Ponyhof Leiting Stellungnahme zur Behörden-Vorprüfung

- Aufstellung eines Bebauungsplanes für die Erweiterung des vorhandenen Freizeitparks

Projekt/ Pl-Nr: (336021/1_501_3)

Raesfeld, den 27. Februar 2021

Abbildung 1; Legende Längsschnitt Achse Nord

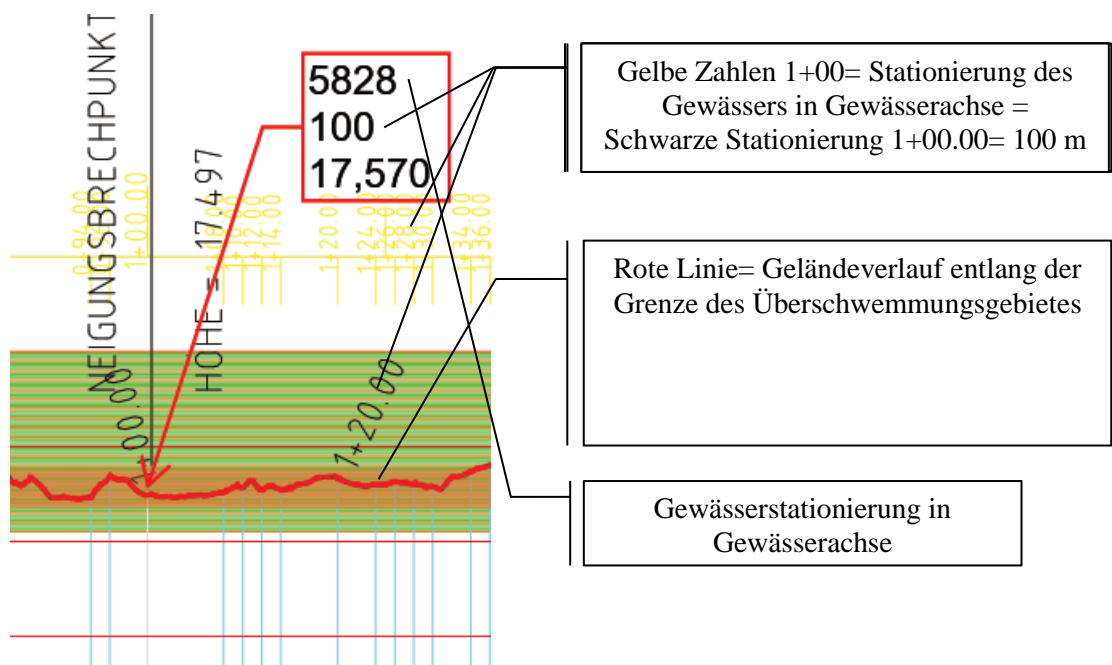
Leider erscheinen die Aussagen nicht plausibel. **0** Die Längsschnitte sollen zwischen den Gewässerstationierungen 5+828 und 6+707 verlaufen**2.6**. Dem zugeordnet sind jedoch Längsschnitte mit einer Länge von 13+79 km(Achse Nord) und 7+70 km (Achse Süd) **2.6**. Die in den Längsschnitte angegebenen Daten sind teilweise nicht lesbar (gelbe Farbe **2.7**) und nicht zuordenbar aufgrund fehlender Erläuterungen/ Legende (Kein Längsschnitt durch das Gewässer, sondern rote Linie = anstehendes Gelände **2.8**? Wenn ja: wo genau verläuft der Schnitt**2.8**? Die Wasserspiegellinie/ -balken ist nicht abgebildet, sodass eine Ablesung des Wasserstandes nicht möglich ist?!**0** Was besagen die Zahlen in den roten Kästchen.**2.10**

- 2.7 Welche Zahlen verbergen sich hinter den nicht lesbaren gelben Zeichen?
Bezug: 1.6.1.4; 0
Antwort: 3.3 Abbildung 1
- 2.8 rote Linie = anstehendes Gelände? Wenn ja: wo genau verläuft der Schnitt ?
Bezug: 1.6.1.4; 0
Antwort: 3.3

Dazu wurde die Grenzlinie des Überschwemmungsgebietes (rote Linie in Abbildung 1; schwarze Linie in Abbildung 2) mit dem dgm (digitales Geländemodell) verschnitten. *Zitat Bericht: „Das Ergebnis der Verschneidung ist ein Längsschnitt des Geländes im Anschnitt (10.4.4 und 10.4.5).“*

Die rote Linie verläuft in der Lage durch die Grenzlinie des festgesetzten Überschwemmungsgebietes. Im Lageplan ist die Linie in Schwarz dargestellt und mit schwarzen Stationsszahlen beschriftet. Die Linie entstammt den frei verfügbaren digitalen Daten.

Abbildung 2 Legende Übersicht Stationierung

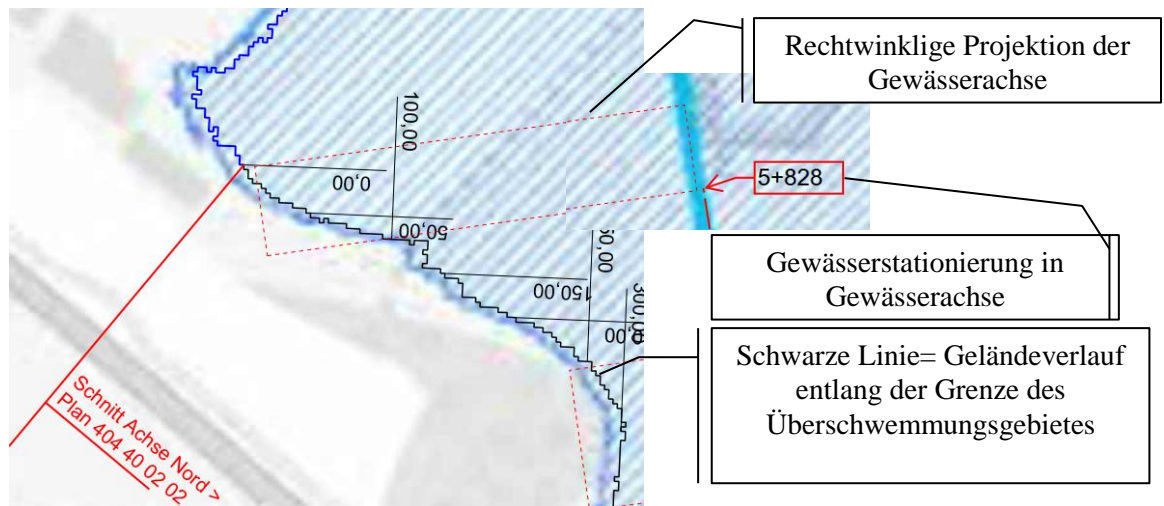
Gleiches gilt für die Daten/ Eintragungen in der „Übersicht Stationierung“ (Bedeutung der gestrichelten Linie und der im Randbereich des Überschwemmungsgebietes eingetragenen Daten?). Hier bitte ich um klarstellende Erläuterung und eindeutige Kennzeichnung. **0**

- 2.11 Bedeutung der gestrichelten Linie und der im Randbereich des Über-
schwemmungsgebietes eingetragenen Daten?
Bezug: 1.6.1.4
Antwort: 3.3
- 2.12 Begründung zum funktionaler Zusammenhang ausführen
Bezug: 1.7.1.1.1
Antwort: 3.4

Entgegen den Erwartungen zeigt der Längsschnitt keinen kontinuierlichen Höhenverlauf des Geländeanschnittes, obwohl davon auszugehen ist, dass die verwendete Grenzlinie in der Lage mit demselben Geländemodell gefertigt wurde, das auch dem ÜSS-Gebiets-Grenzverlauf zugrunde liegt.

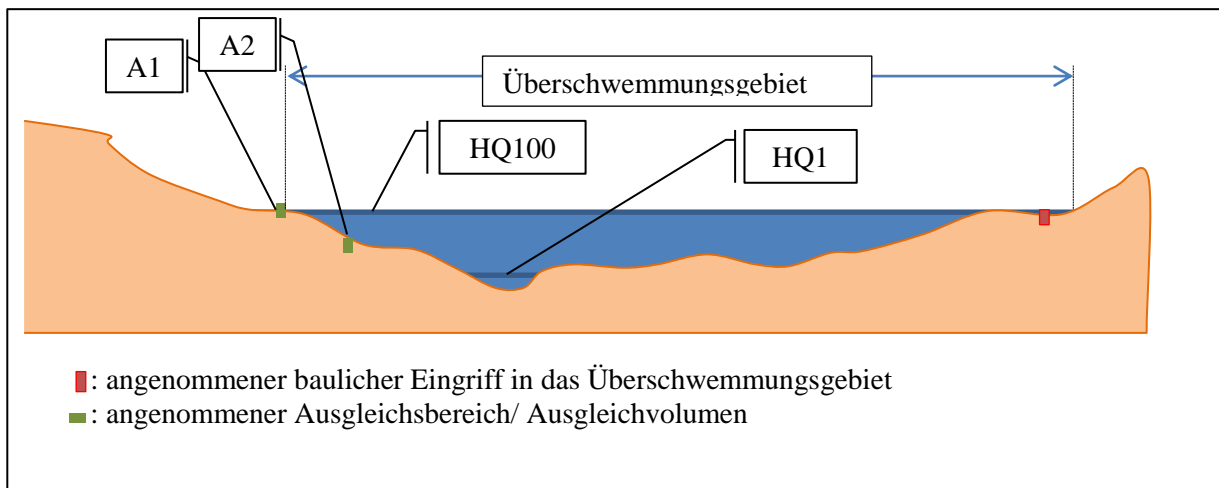
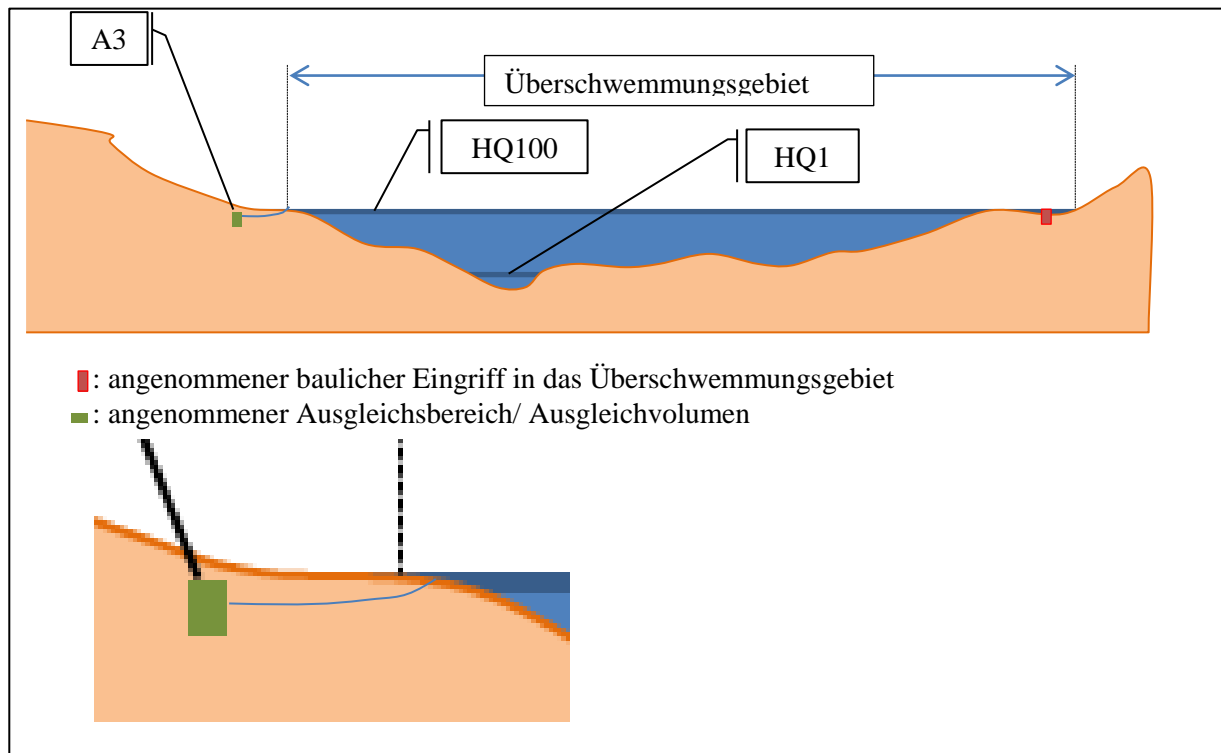
Die Begründung des funktionalen Zusammenhangs des Retentionsausgleichs basiert auf der allgemeinen Aussage hinsichtlich der Höhe der Zulaufschwelle zum Retentionsraum. Der funktionale Zusammenhang ist jedoch für das konkrete Vorhaben nachzuweisen. [2.12](#)

Bei dem Ersatz des Rückhaltevolumens spielt eine wesentliche Rolle, dass das Ersatzvolumen nicht schon bei geringen Wassertiefen gefüllt wird. Das wirksamste Volumen ergibt sich, wenn es zum Zeitpunkt der höchsten Belastung Speicherraum verschafft.

Im oben skizzierten Beispiel wird die mit dem baulichen Eingriff beaufschlagte Fläche erst genau bei dem Hochwasserereignis mit Wasser gefüllt. Das verloren gehende Volumen wirkt damit zum Zeitpunkt des Hochwasserscheitels eines Hochwasserszenarios. Der klassische Ausgleich bestünde darin, die beaufschlagte Fläche an anderer Stelle in gleicher Weise zu vergrößern (A1). Volumenerhöhung unterhalb der HQ100-Marke sind demgegenüber in der Regel relativ wirkungslos (A2), da sie bereits lange vor dem Hochwasserscheitel gefüllt sind und die maßgebende Welle nicht abpuffern.

Dem klassischen Verfahren kommt es gleich, wenn das verloren gehende Volumen zwar tief liegt, aber erst über eine Zulaufschwelle aktiviert wird (A3).
